## **Prüfung der Signalzeitenpläne an der LSA „Zubringer Hemelingen / Hemelinger Tunnel“ (Az 588)**

**Prüfung der Signalzeitenprogramme an der  
LSA „Zubringer Hemelingen / Hemelinger Tunnel“ (Az 588)  
in Bezug auf die vorgeschlagenen Änderungen  
der Radfahrerkoordinierung (Radfahrerförderung Stufe 3)**

**DR. BRENNER  
INGENIEURGESELLSCHAFT MBH  
Bremen**

Bremen, Februar 2016

# Signalprogramm: SPL 2 Planung (80 s)

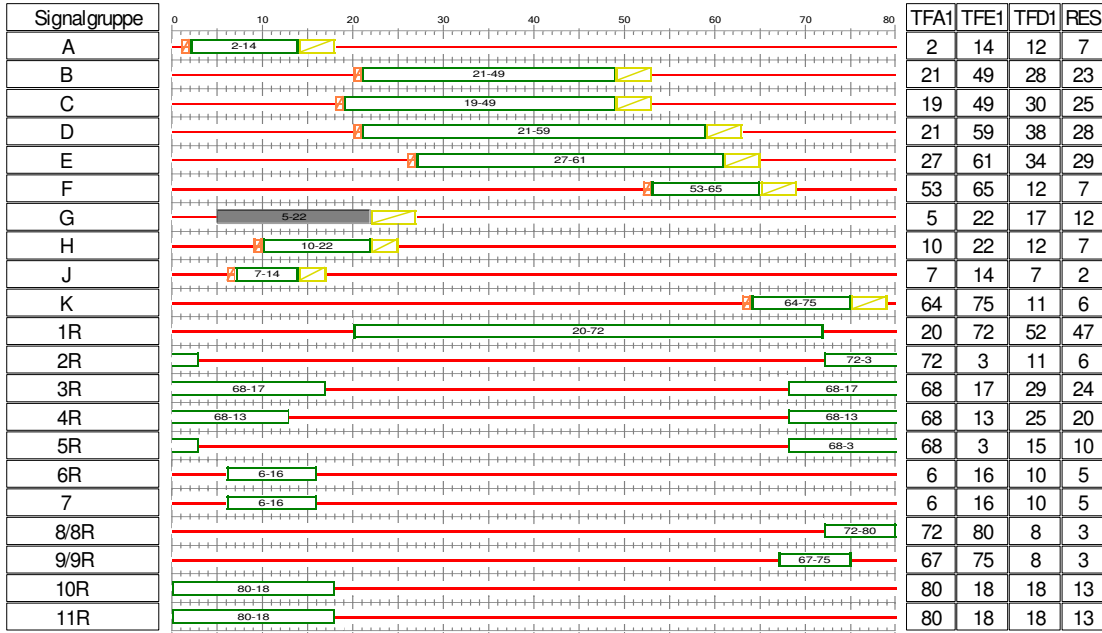
ANL. 4.3 Mit der gewählten Verkehrsbelastung treten in der Frühspitze (SPL2 Planung) mittlere Wartezeiten von maximal 73s auf. Die Verkehrsqualitäten erreichen die Stufen „A“ bis „E“. Die Qualitätsstufe „E“ (Bestand hatte Qualitätsstufe „B“), welche für den Mischfahrstreifen (geradeaus, links) der Signalgruppe F berechnet wurde, ist einer drastischen Reduktion der Freigabezeit dieser Signalgruppe geschuldet.

Da die Signalgruppe H am ehemaligen Freigabebeginn um 5s eingekürzt wurde, ist die innere Koordinierung zwischen den Signalgruppen A und H nicht mehr gegeben. Startende Fahrzeuge werden am zweiten Teilknoten kurz zum Halt kommen. An Signalgruppe H ver-

schlechtert sich – im Vergleich zum Bestand – sowohl die mittlere Wartezeit, als auch die Qualitätsstufe.

Der Knoten ist in der Zeit der Frühspitze der Planung nicht leistungsfähig, da er eine Verkehrsqualität von „E“ aufweist.

# Signalprogramm: SPL 3 Planung (80 s)

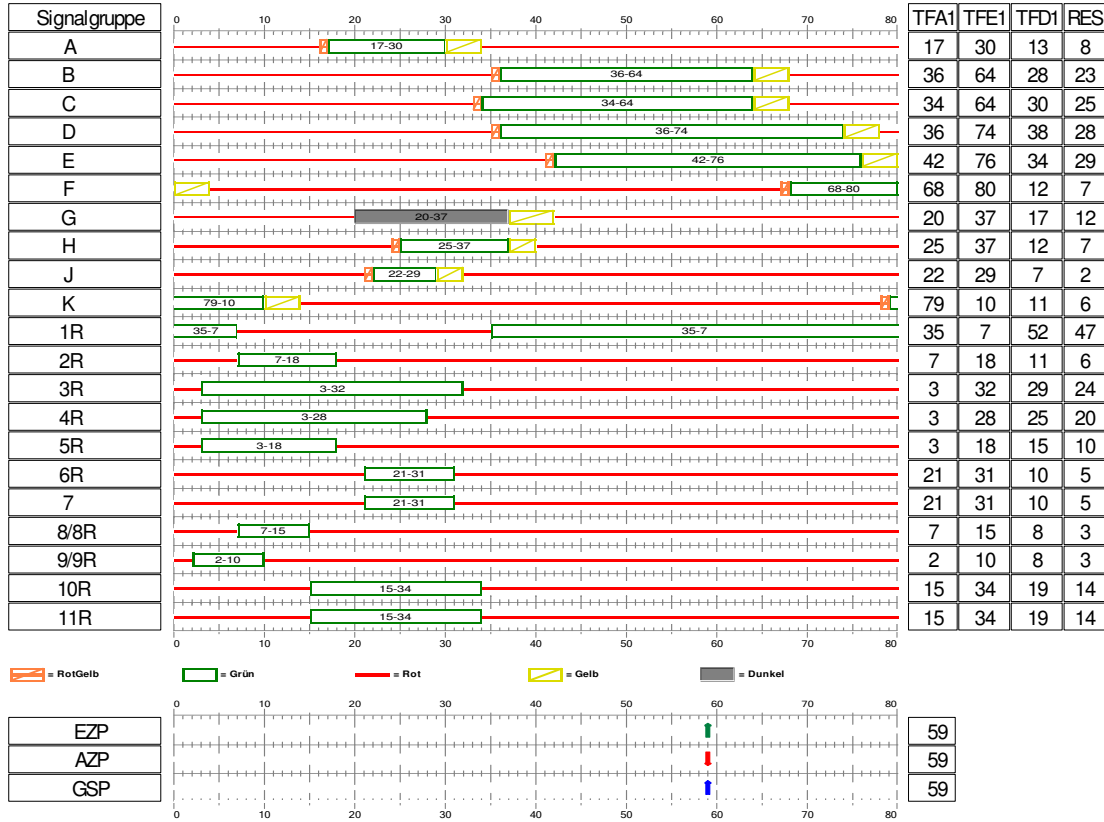
ANL. 4.4 Mit der gewählten Verkehrsbelastung treten in der Frühspitze (SPL3 Planung) mittlere Wartezeiten von maximal 73s auf. Die Verkehrsqualitäten erreichen die Stufen „A“ bis „E“. Die Qualitätsstufe „E“ (Bestand hatte Qualitätsstufe „B“), welche für den Mischfahrstreifen (geradeaus, links) der Signalgruppe F berechnet wurde, ist einer drastischen Reduktion der Freigabezeit dieser Signalgruppe geschuldet.

Da die Signalgruppe H am ehemaligen Freigabebeginn um 5s eingekürzt wurde, ist die innere Koordinierung zwischen den Signalgruppen A und H nicht mehr gegeben. Startende Fahrzeuge werden am zweiten Teilknoten kurz zum Halt kommen. An Signalgruppe H verschlechtert sich – im Vergleich zum Bestand – sowohl die mittlere Wartezeit, als auch die Qualitätsstufe.

Der Knoten ist in der Zeit der Nachmittagsspitze der Planung nicht leistungsfähig, da er eine Verkehrsqualität von „E“ aufweist.

- Grüne Welle (Frühspitze Bestand)
- Grüne Welle (Nachmittagsspitze Bestand)
- Grüne Welle (Frühspitze Planung)
- Grüne Welle (Nachmittagsspitze Planung)

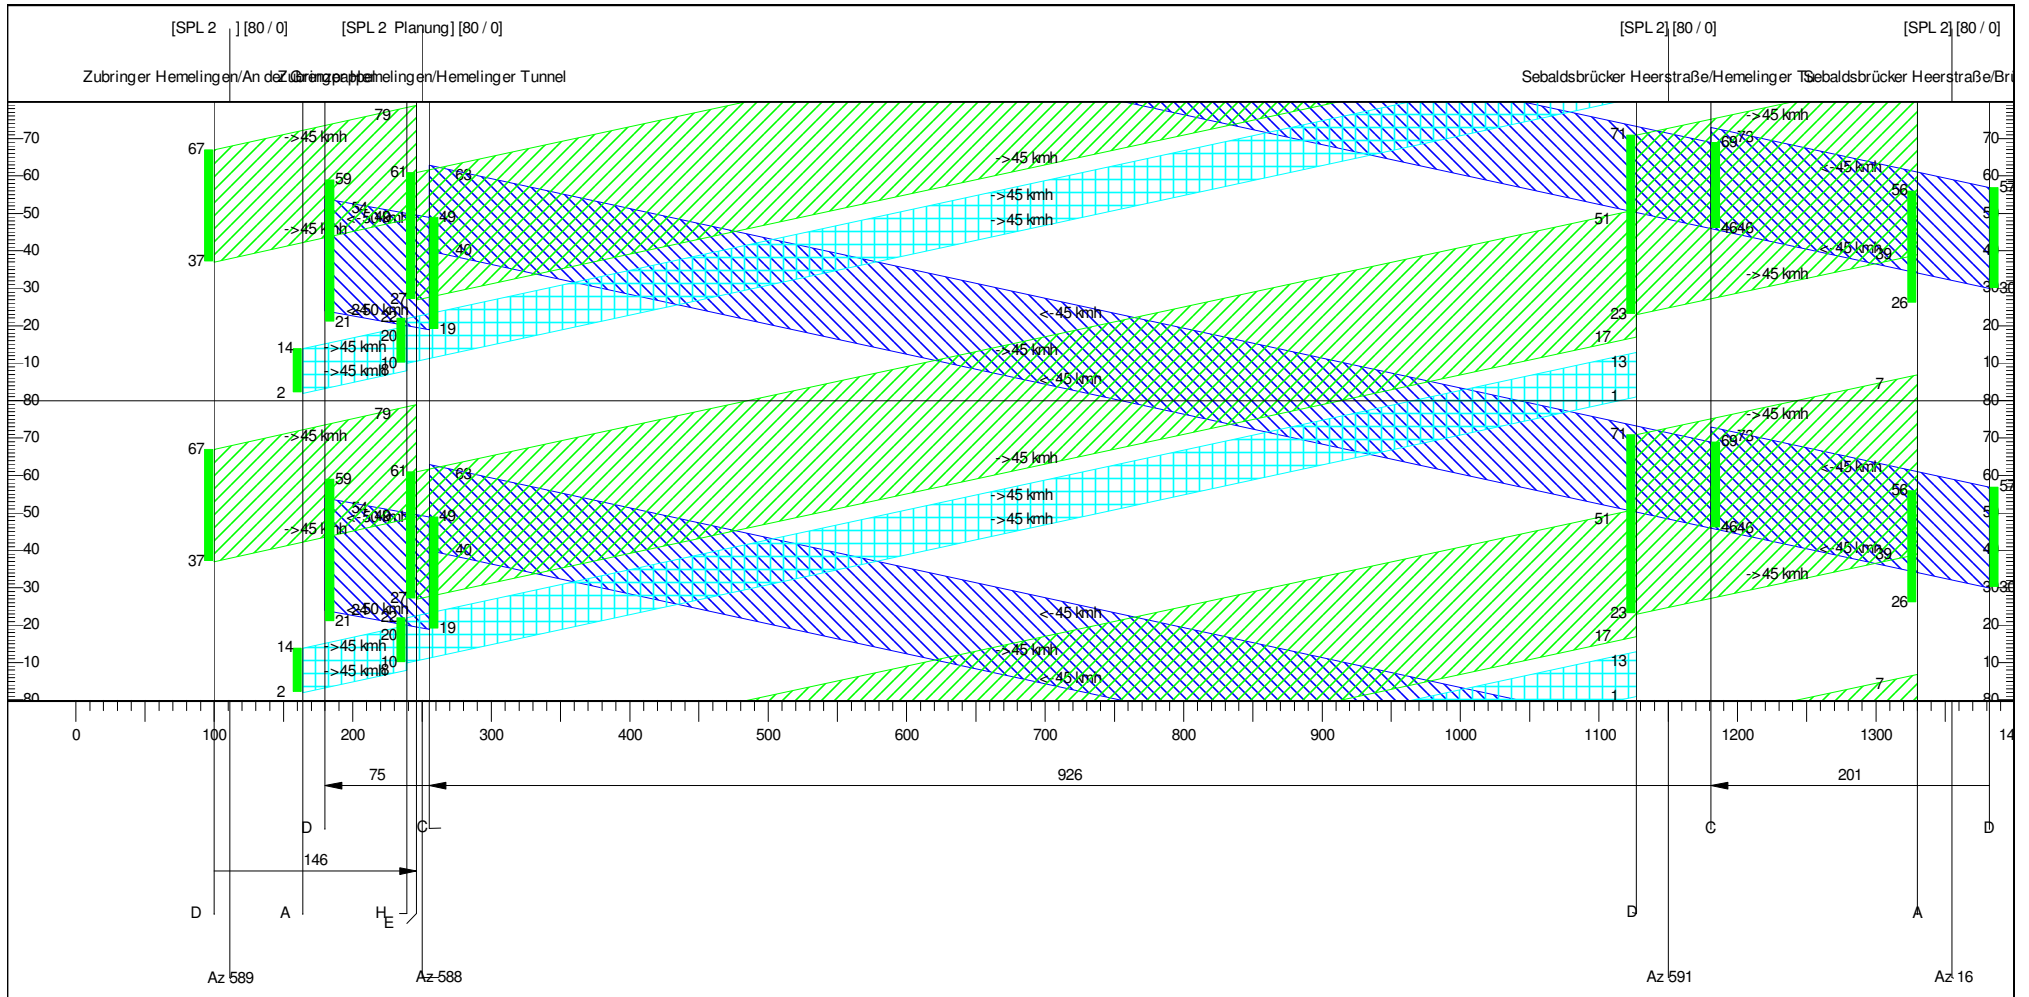
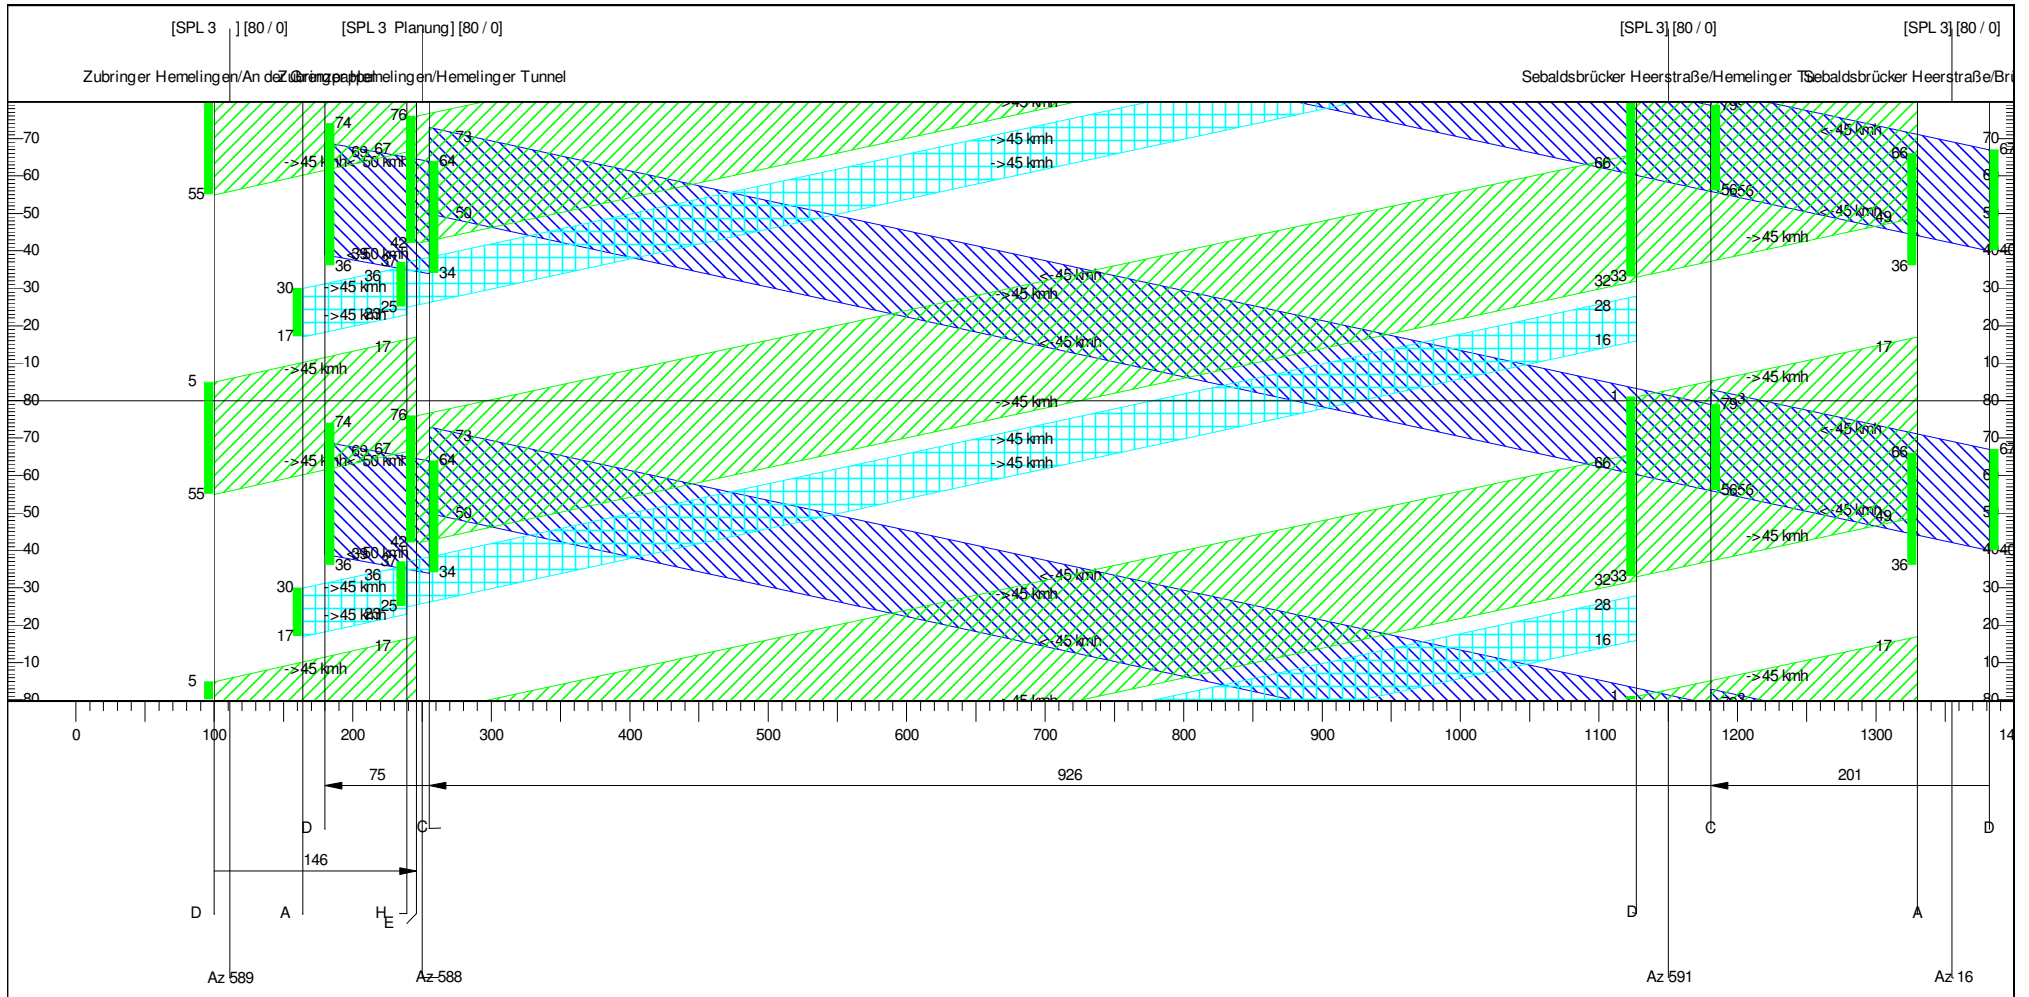
Der Verkehr der Az 589 wird im Bestand direkt auf die Freigabe der Nebenrichtung (Signalgruppe E) an der Az 588 koordiniert. Da Signalgruppe E aber infolge der Radfahrerkoordinierung zum einen um 5s eingekürzt und zum zweiten um 15 s verschoben wurde, ist eine Koordinierung mit dem derzeitigen Signalprogramm der Az 589 nicht möglich. Dazu müsste das Signalprogramm der Az 589 analog zur Verschiebung von Signalgruppe E um den gleichen Zeitbereich verschoben werden.
